**Oblastní nemocnice Jičín - NOVÝ ZDROJ KYSLÍKU - stavebních práce**

# ZMĚNOVÝ LIST

Změna založení budovy

001

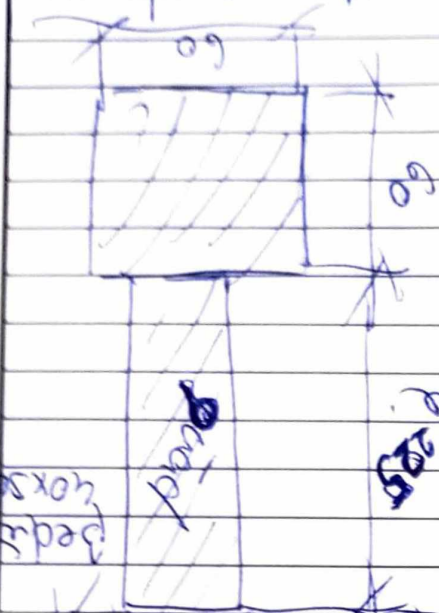
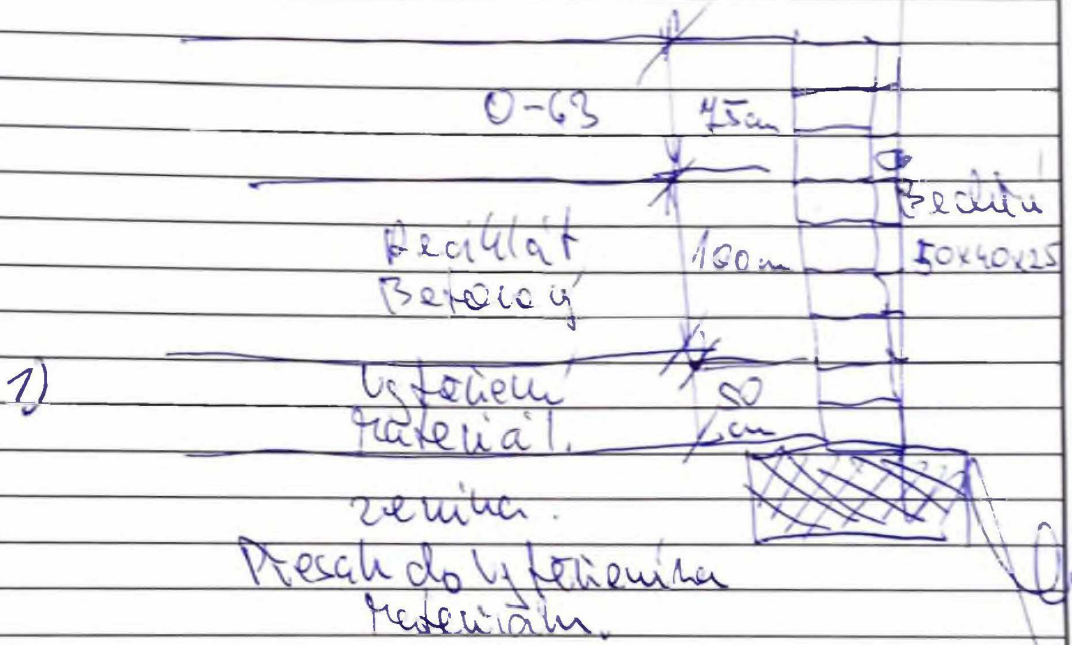
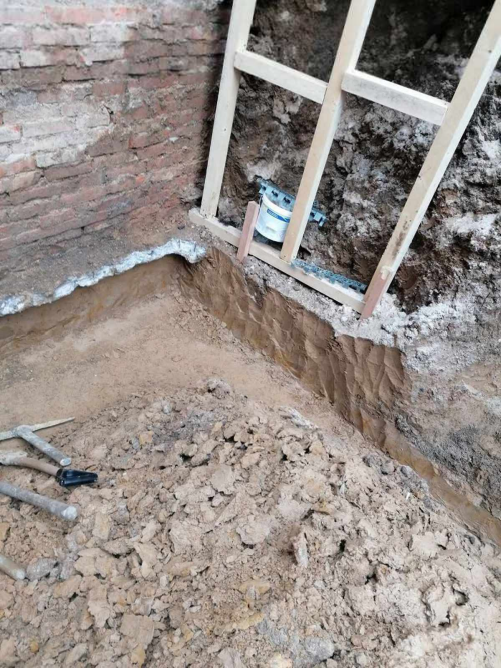
6  
 1. izk. bod. p.  
 viz. zápis v SD

Změna zakládek! viz. zápis v SD

Zápis ZDS: 1) objem rebarů vyčísleno  
 z 2Kvín plochy min (5x17x0,2=0,2)  $\frac{17m^3}{70}$

70) opatření upřesňuje se reparační  
 stěží registrovaná zvládnutá sádková  
 objektiv - postkova!!!  
 Práci: obecně napravit!!!
